Thermo8

Es soll die Temperatur mithilfe von 8 NTCs gemessen werden.

Der gefixte Schaltplan

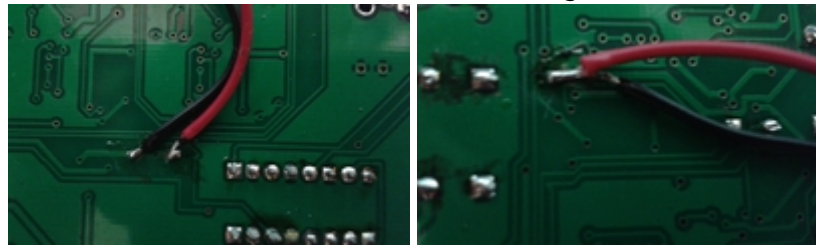
Der alte Schaltplan, wo noch die Versorgungsspannungen der OPs falsch angeschlossen sind, siehe Meckerliste (mit diesem Schaltplan wurden die Platinen bestellt)

Der Fehler der Schaltung wurde auf folgender Weise behoben:
Zwischen den Lötstellen der Kabel wurde mit einem Cuttermesser die Leitungen durchtrennt. Hier
